## 改善箇所説明図

### 基準不適合発生箇所

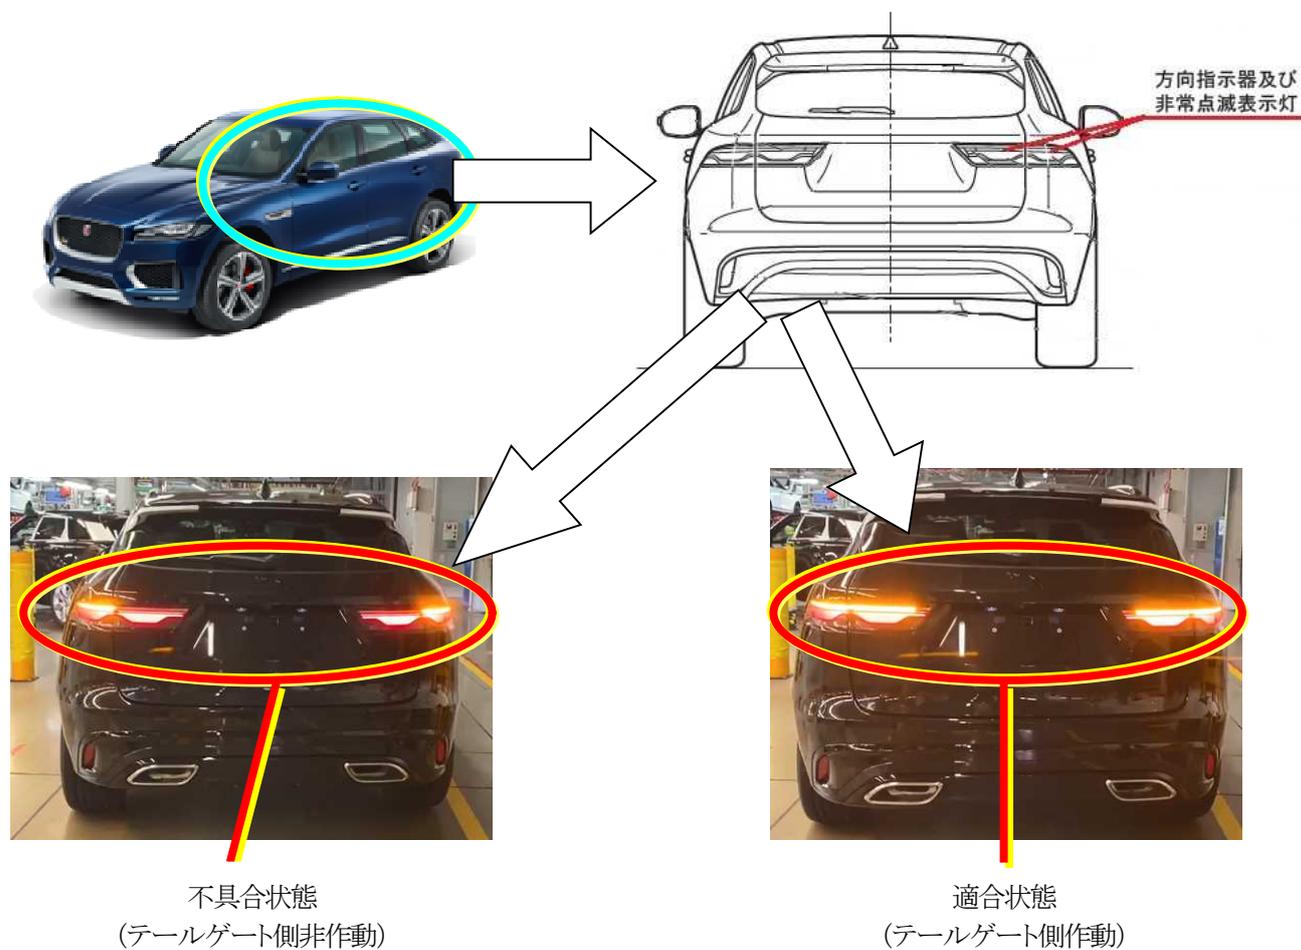
テールゲート側に装着されている後部灯火器モジュールにおいて、仕様の間違ったものが装着されていることがある。そのため、方向指示器並びに非常点滅表示灯が点滅しないおそれがある。

全車両、後部灯火器モジュールを点検し、仕様の異なるものが装着されている場合は良品に交換する。  
識別：非常点滅表示灯の作動により容易に判別できるので、識別表示はしない。
